泊発電所 3 号炉 可搬型重大事故等対処設備保管場所 及びアクセスルートについて (審査会合指摘事項に対する回答)

令和 5 年 7 月 11 日
北海道電力株式会社

審査会合での指摘事項に対する回答

指摘事項 230525-3

図 防雪シートの設置イメージ

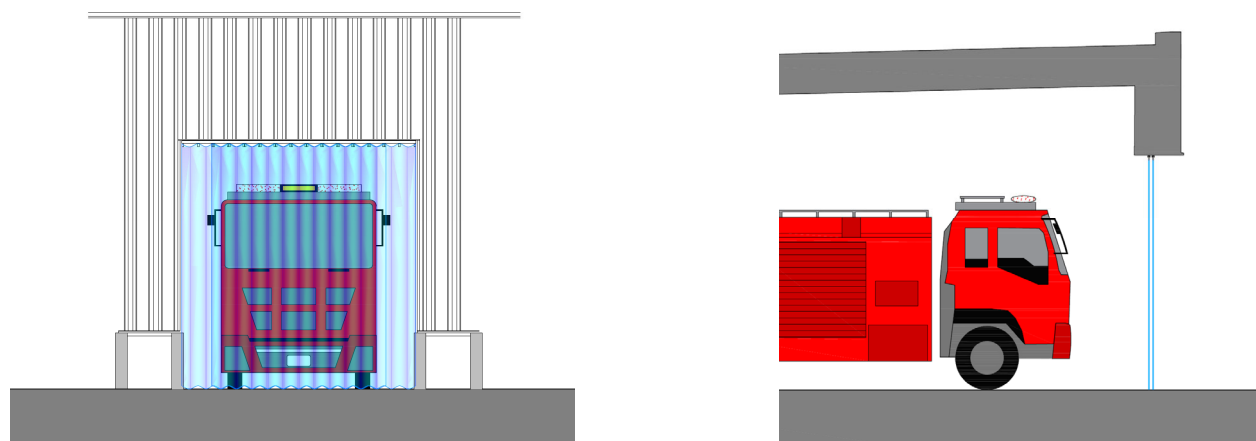
【指摘事項】（第1149回審査会合（令和5年5月25日））230525-3

51m倉庫・車庫の出入口に設置される防雪シートについて、可搬型重大事故等対処設備の運搬、移動に影響を及ぼさない設計とされているが、具体的にどのような設計とすることで、運搬、移動に影響を及ぼさない設計とするのか説明すること。

- 51m倉庫・車庫の出入口は、地震時の変形によりシャッターが開閉不能となる可能性を考慮してシャッターを撤去し、積雪の影響を軽減するための防雪シートを設置する方針である。
- 防雪シートは、以下に示すとおり可搬型重大事故等対処設備の運搬、移動に影響を及ぼさない設計とする。
 - 人力で開閉可能な設計とする。
 - 地震等の発生によりシートが脱落した場合においても、人力で排除可能な重量とする。
 - 不燃性材料又は建築基準法施行令若しくは消防法施行令に基づく試験により不燃性材料と同等の性能であることを確認した材料を用いる。
- また、防雪シートは、想定される自然現象等に対して、防雪シート自体が他の設備に悪影響を及ぼさないものとする。
 - 竜巻に対する影響については、51m倉庫・車庫の出入口に固定するものの、飛来物になる可能性があるが、竜巻の評価における設計飛来物に包含できることを確認した。
